通学路合同点検対策箇所図（高浜小学校）

R3 [NO. 103] 済

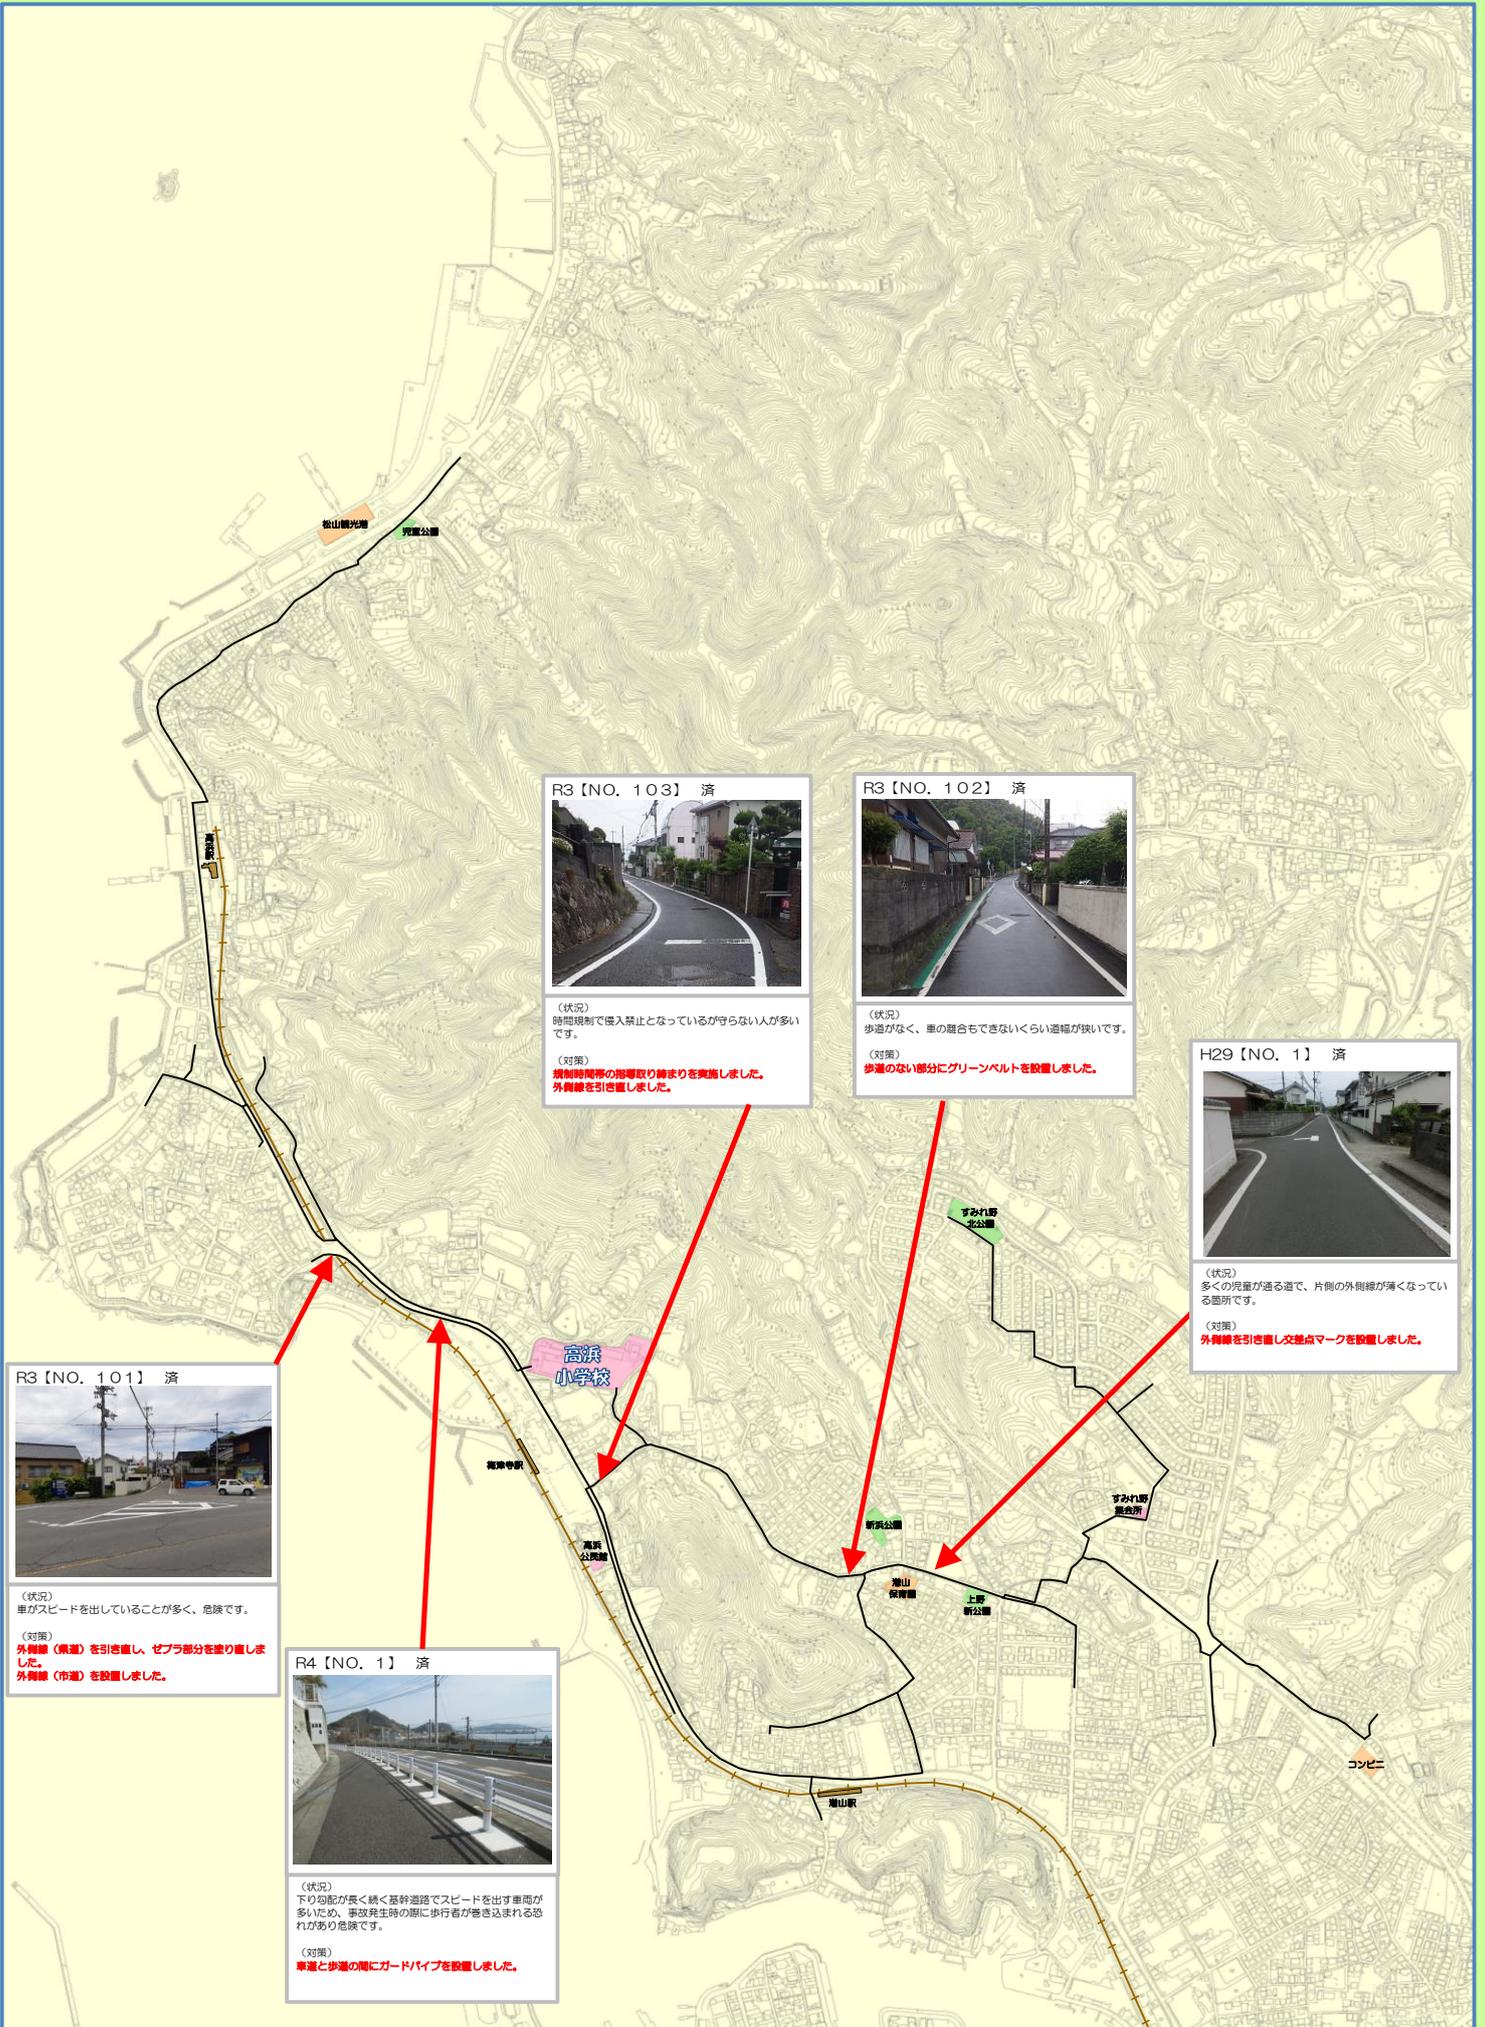
(状況)
時間規制で進入禁止となっているが守らない人が多いです。

(対策)
頻回時間帯の指導取り締まりを実施しました。
外側線を引き直しました。

(状況)
歩道がなく、車の離れもできないくらい道幅が狭いです。

(対策)
歩道のない部分にグリーンベルトを設置しました。

(状況)
多くの児童が通る道で、片側の外側線が薄くなっている箇所です。

(対策)
外側線を引き直し交差点マークを設置しました。

(状況)
車がスピードを出していることが多く、危険です。

(対策)
外側線（側道）を引き直し、ゼブラ部分を塗り直しました。
外側線（市道）を設置しました。

(状況)
下り勾配が長く狭く基幹道路でスピードを出す車が多いため、事故発生時の際に歩行者が巻き込まれる恐れがあり危険です。

(対策)
車道と歩道の間にガードパイプを設置しました。
